新竹縣政府工程查核代表照片表

工程名稱：北埔鄉大林村 8 鄰二寮 1 號野溪整治工程

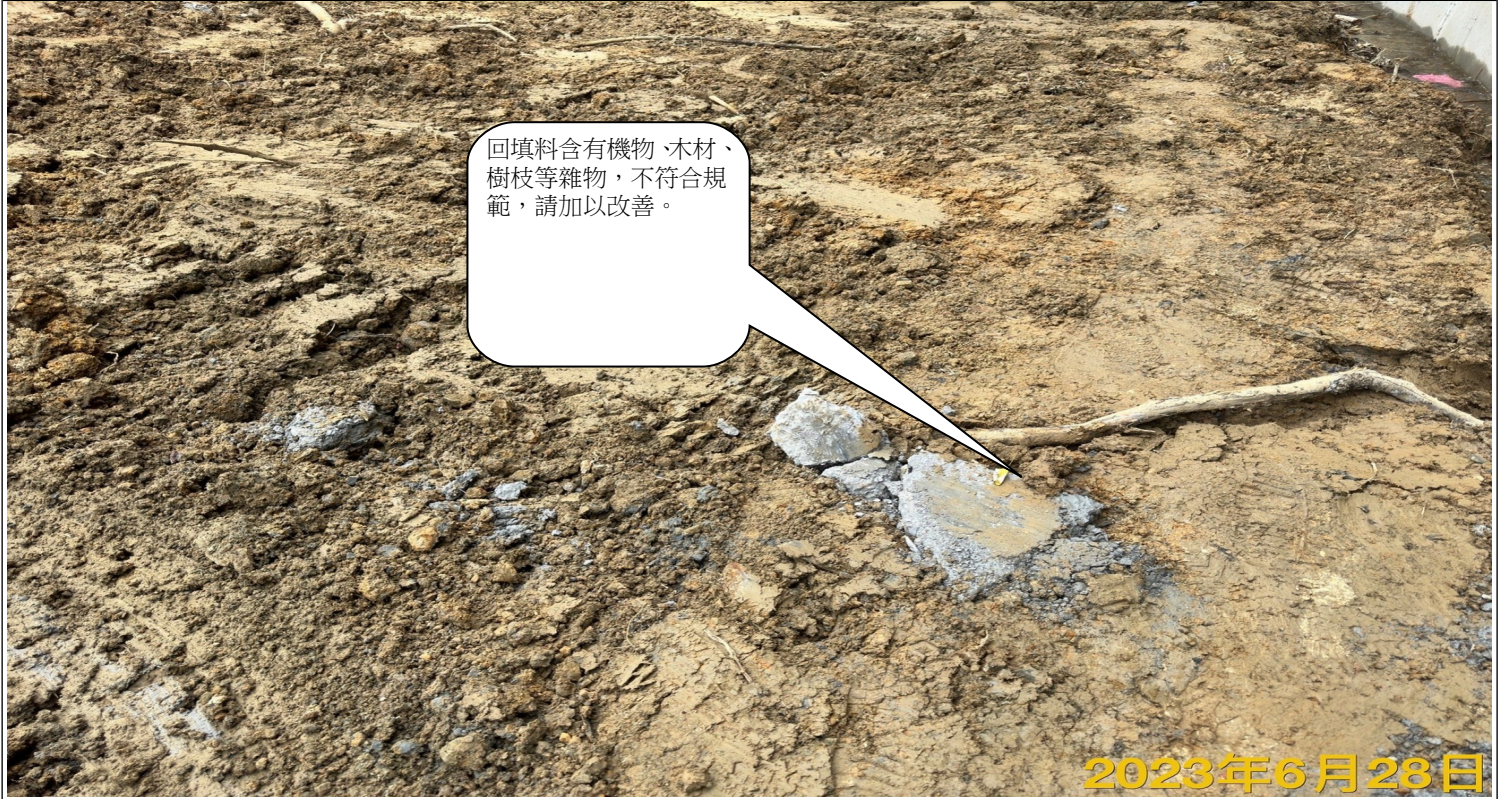
混凝土表面殘留鐵絲與鐵釘雜物。(在現場右側護岸基礎混凝土表面發現)
